Roma 23 Giugno 1835

Onorevole Prof. Ferrucci

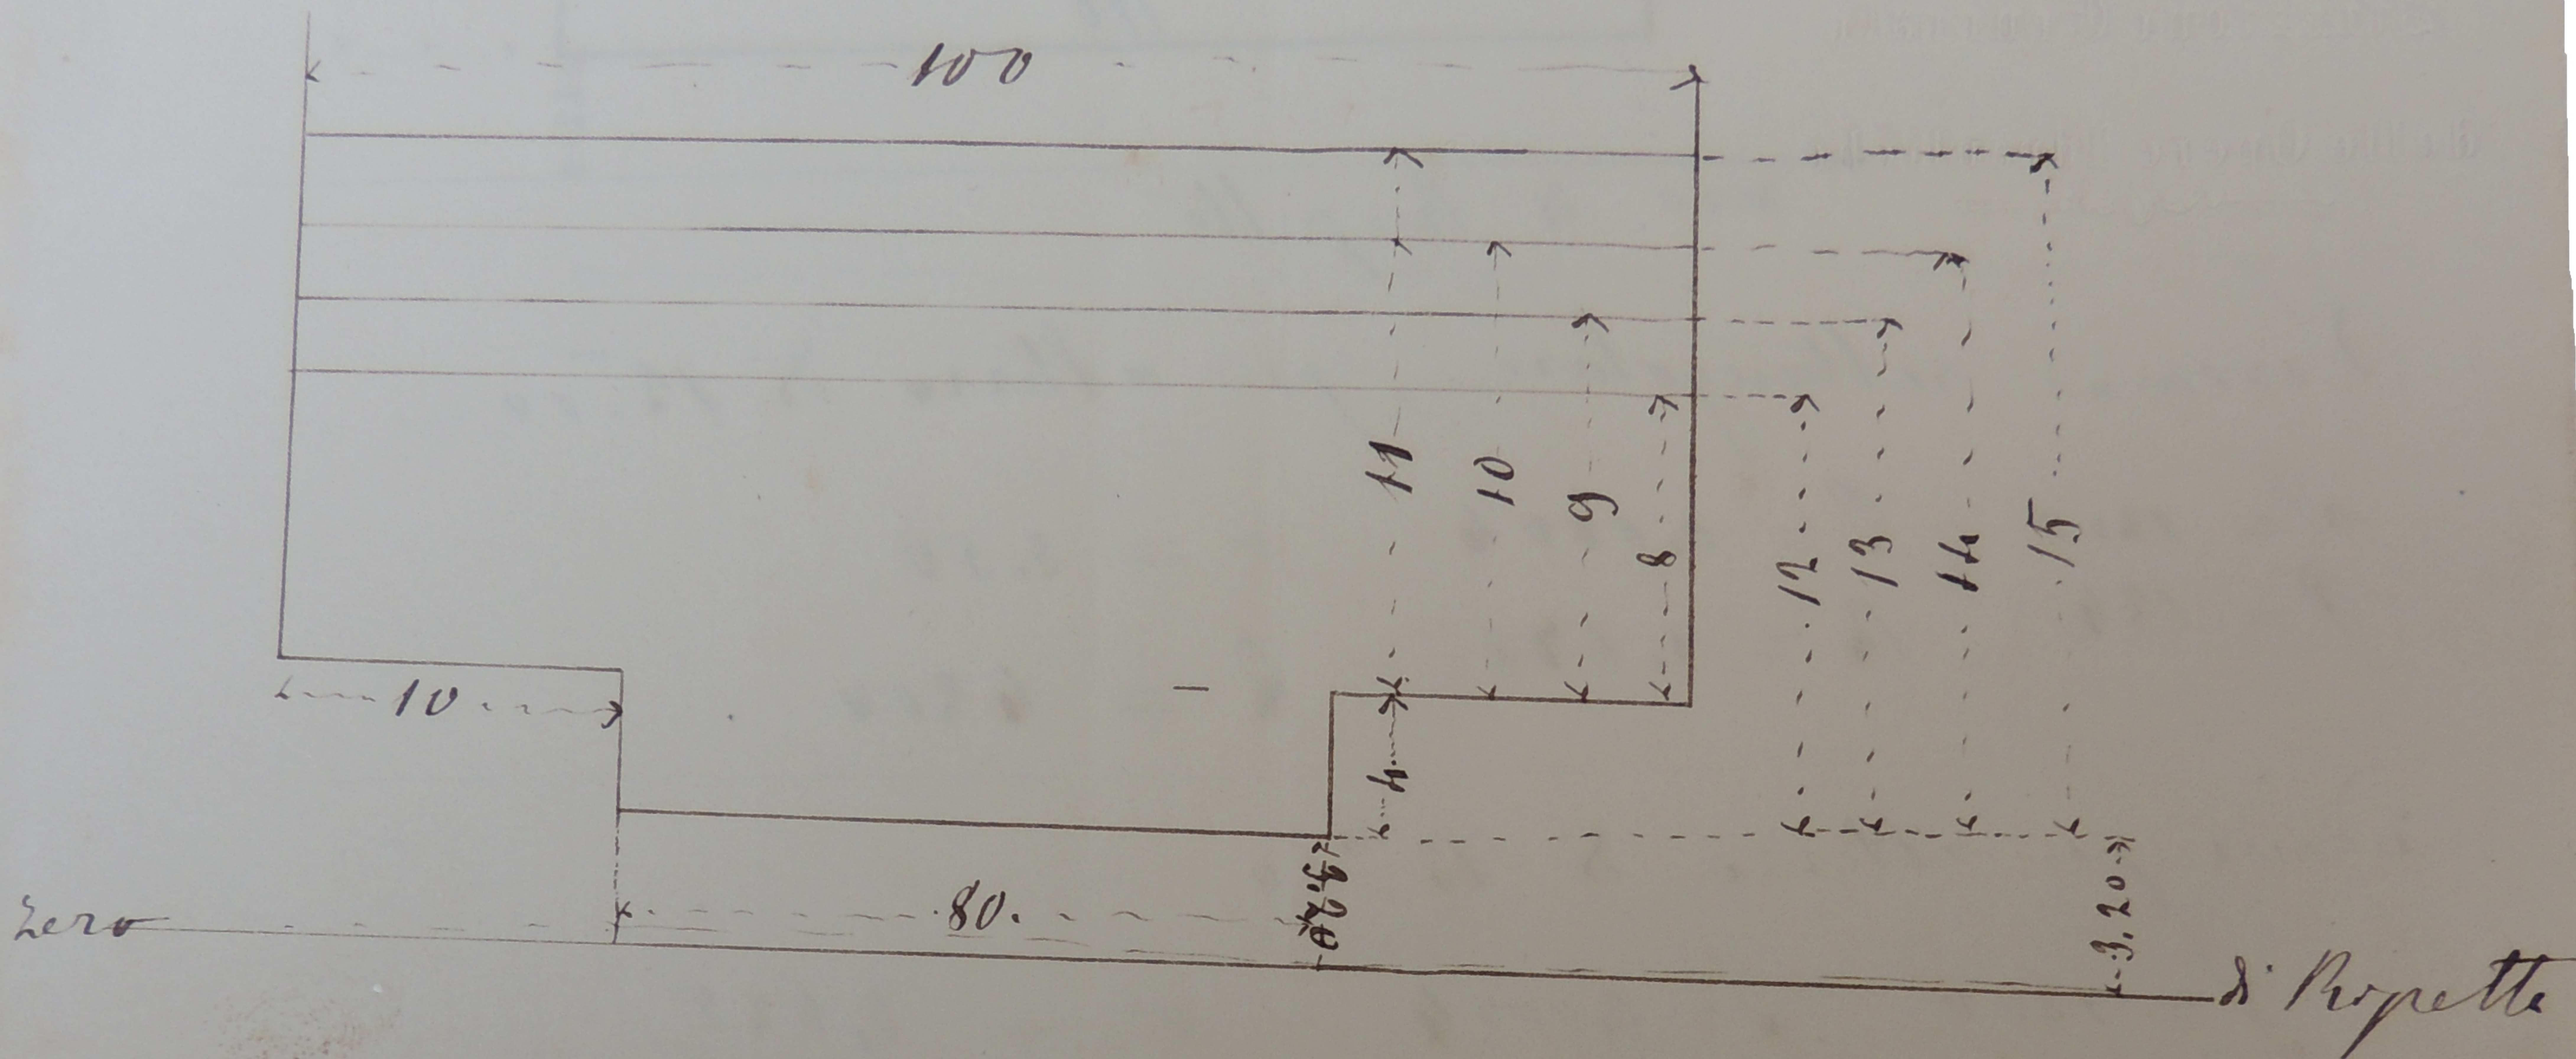
Il salto è non esiste, ma forse vi
 è invece una maggiore pendenza a b c d
 che non fu bene avvertita, e li propongo
 (per il sovvenzionamento della stessa)
 di studiare meglio la cosa in quest'occasione
 in cui non mancherebbe certo la
 pietra, e la giunta e la è tanto
 buona mi parebbe di ricordarle
 un paio di parole circa il modo col
 quale io mi figurò che sopra una
 dote la fondava.

Se nel punto dell'alveo vi fosse l'avvelamento
 allora si produrrebbe nel polo d'acqua la
 depressione A E G. Se invece, a posto di

fondo secondo la retta MB, vi pare
in PN un restringimento di sezione, il
che d'acqua avrebbe il corrispondimento
ABC; coesistente le due cause, non
potrebbe avere una specie d'interferenza
nella sorta fluida, ed eli-
minando gli effetti opposti, man-
terrebbe la pendenza uniforme ABC?
Datti scandagli che ho fatti, mi sembra
certa l'esistenza della forte corrosione
di fondo sotto al Ponte; corrosione
che poi si riempie al cessare della
piena).

Sezione Della Cammestione

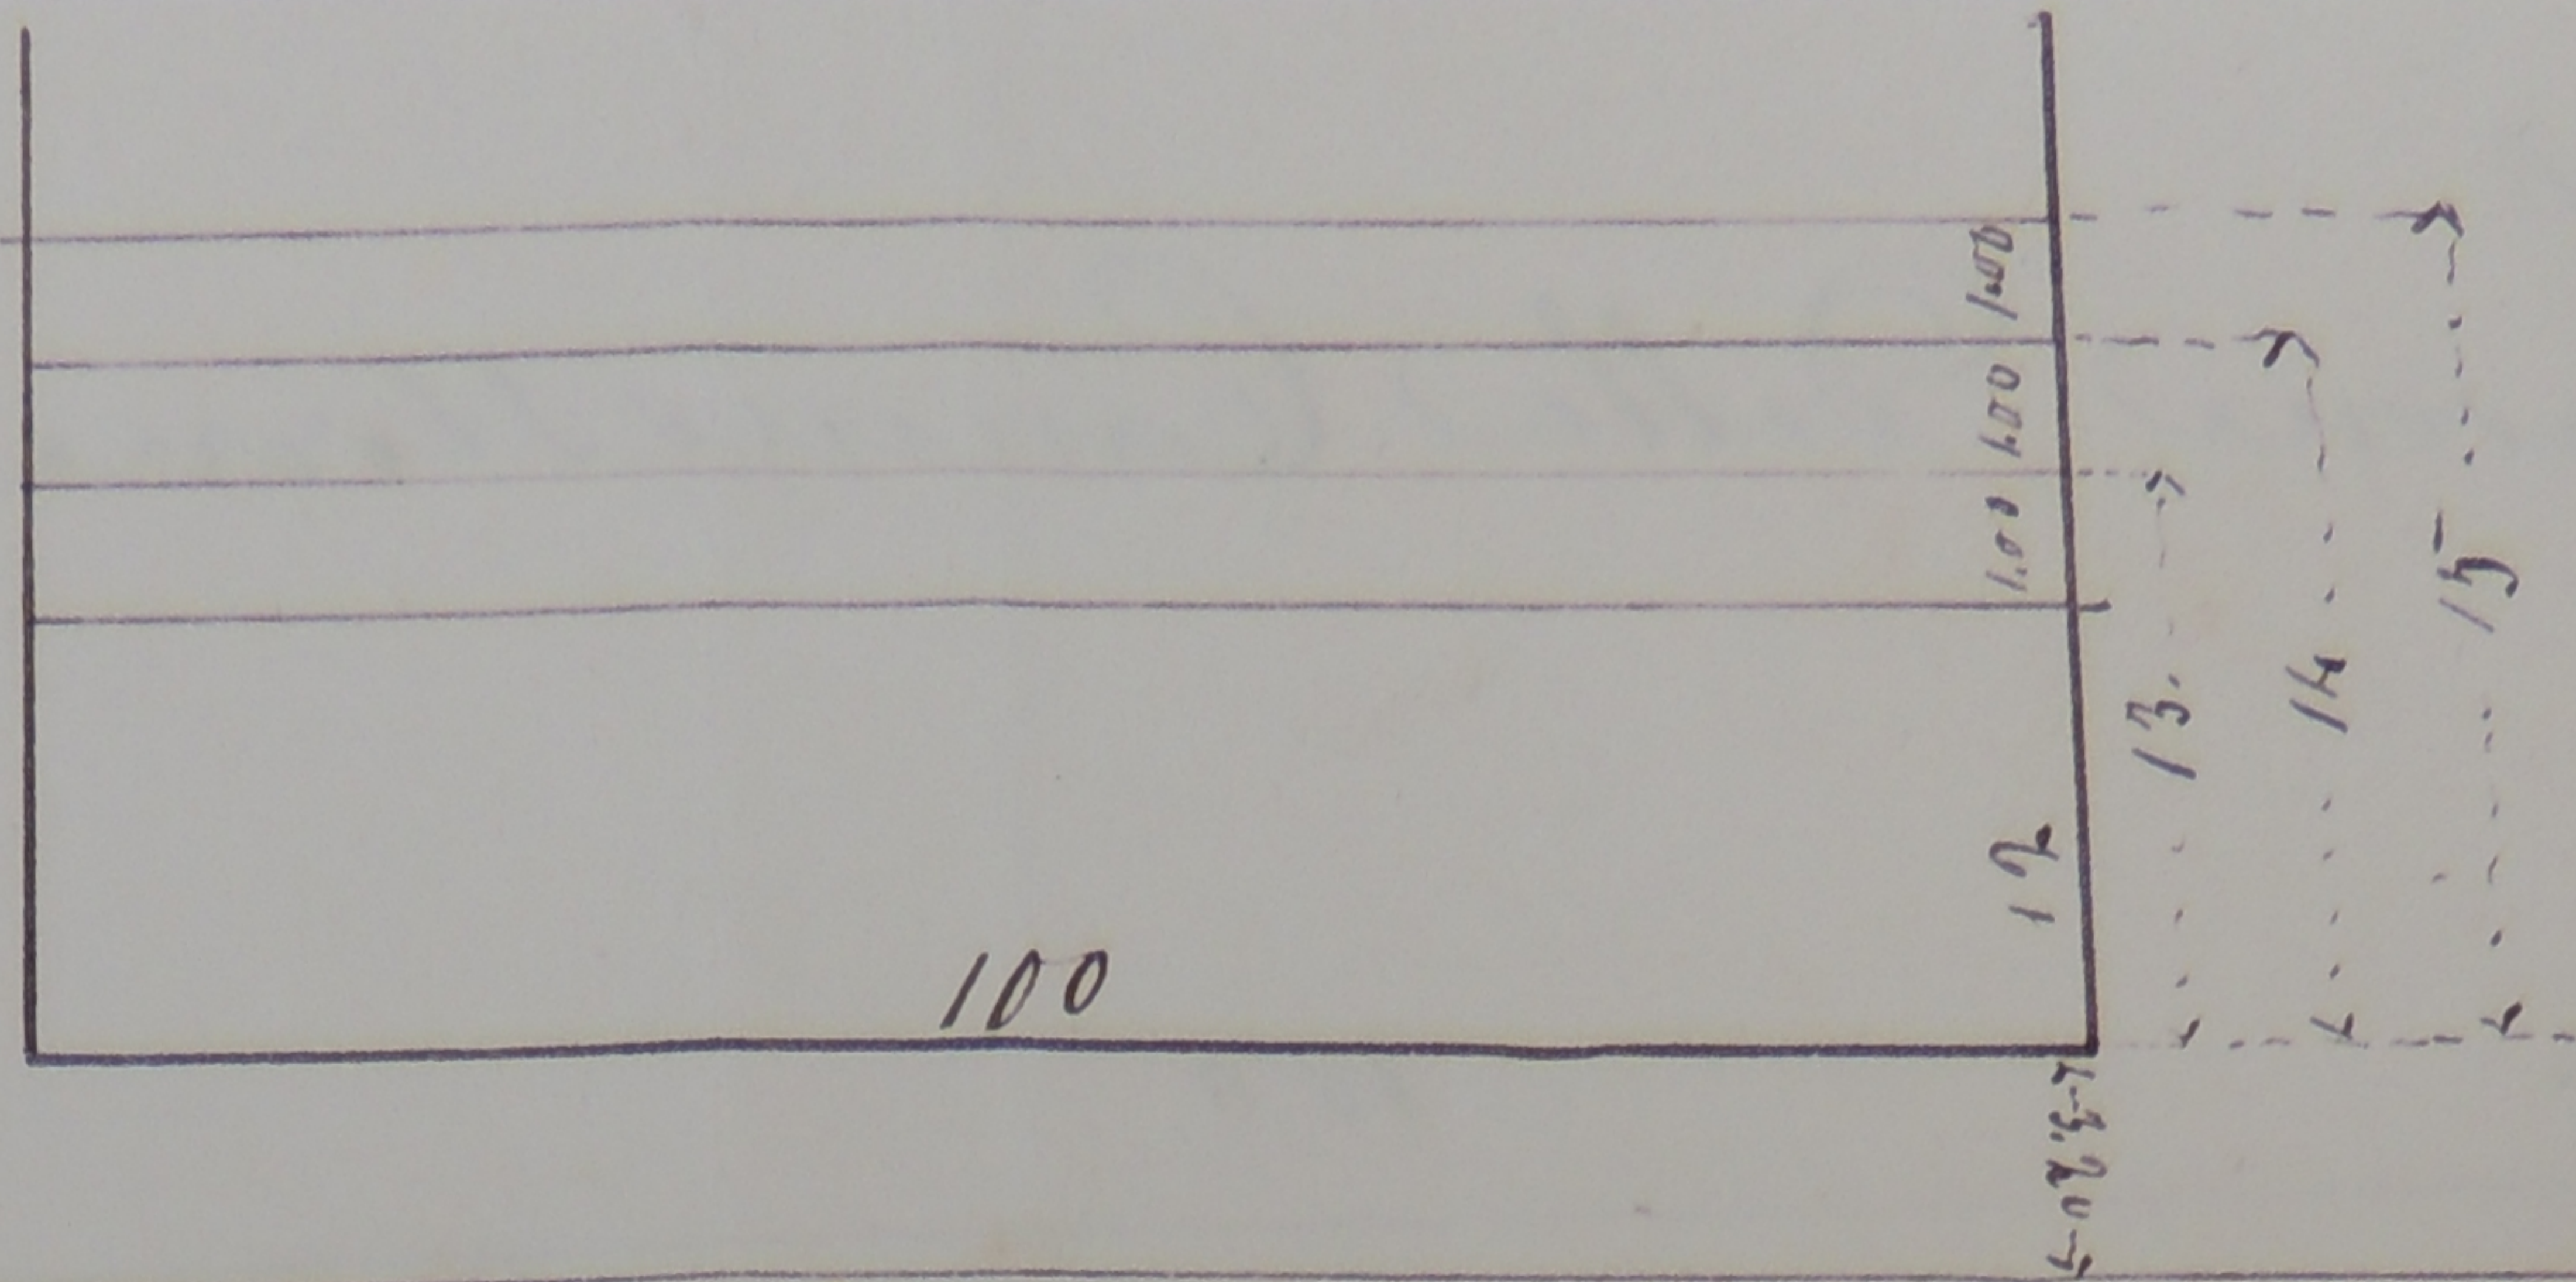
Altezza di 12 ^m .00	Altezza di 13 ^m .00	Altezza di 14 ^m .00	Altezza di 15 ^m .00
$L = 1120$	$L = 1220$	$L = 1320$	$L = 1420$
$P = 124$	$P = 126$	$P = 128$	$P = 130$
$h = 9.032$	$h = 9.682$	$h = 10.312$	$h = 10.923$
$I = 0.0004$	$I = 0.0004$	$I = 0.0004$	$I = 0.0004$
$\sigma = 3.368$	$\sigma = 3.50$	$\sigma = 3.623$	$\sigma = 3.742$
$Q = 3772.16$	$Q = 4270$	$Q = 4782.36$	$Q = 5313.64$
